**Verslag huishoudelijke elektrische installatie op laagspanning en zeer lage spanning****Algemeen:**

Referentie: 003-20260602-02	Datum controle: 02/06/2026
Keurder: 003

Eigenaar:	Onbekend	EAN-code:	541448820064531210
Adres installatie:	Zuidstraat 19, 9400 - Ninove	Nummer teller(s):	1SAG1100582924
		Distributienetbeheerder installatie:	Fluvius
Datum uitvoering installatie: ☐ Vóór 01/10/1981 ☒ Tussen 01/10/1981 en 01/06/2020 ☐ Vanaf 01/06/2020			
Type: ☒ Wooneenheid ☐ Niet-huishoudelijk ☐ PV ☐ Batterij ☐ Laadpaal

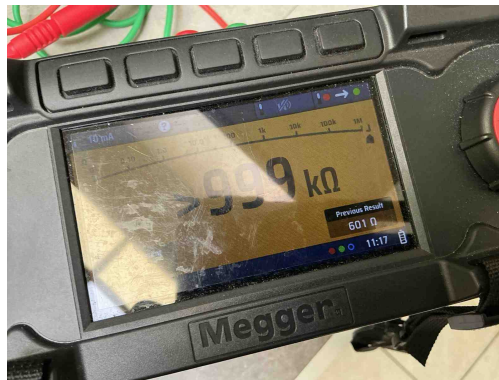
B06 - Het elektrisch verdeelbord heeft niet de minimale beschermingsgraad IPXX-B in een gewone ruimte (Boek 1: 4.2.2.3).

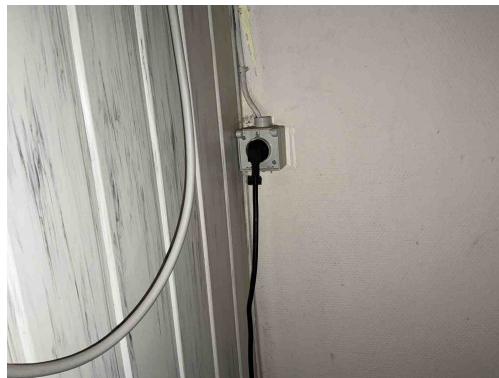
E04 - De continuïteit van de (hoofd)equipotentiale verbindingen is niet gegarandeerd (Boek 1: 5.4.4.1 / 5.4.4.2).

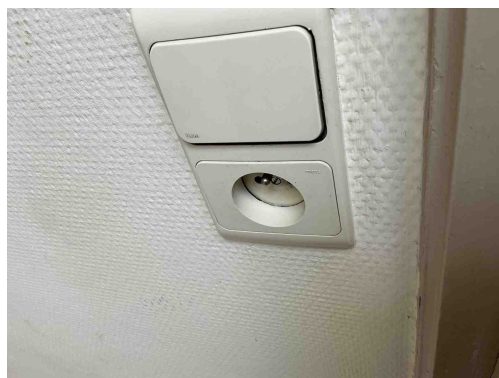
T09 - Bepaalde contactdozen en/of schakelaars zijn beschadigd (Boek 1: 1.4.1.3).

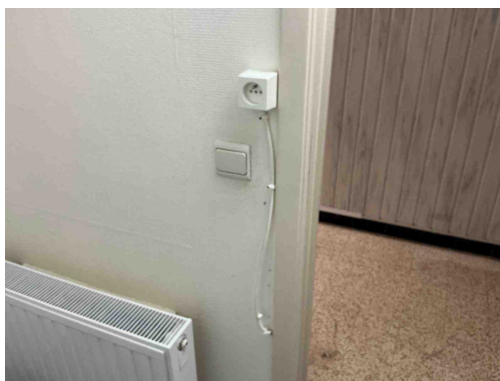
T09 - Bepaalde contactdozen en/of schakelaars zijn beschadigd (Boek 1: 1.4.1.3).

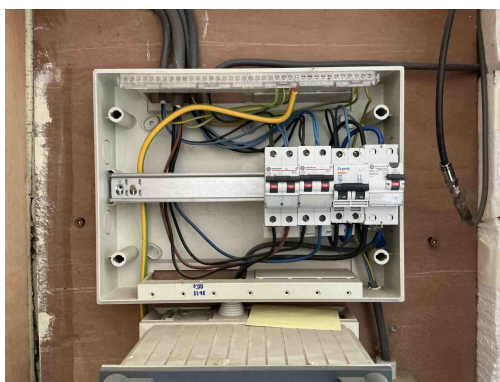
C13 - Onvoldoende bevestiging van de leiding(en) (Boek 1: 5.2.9.5).
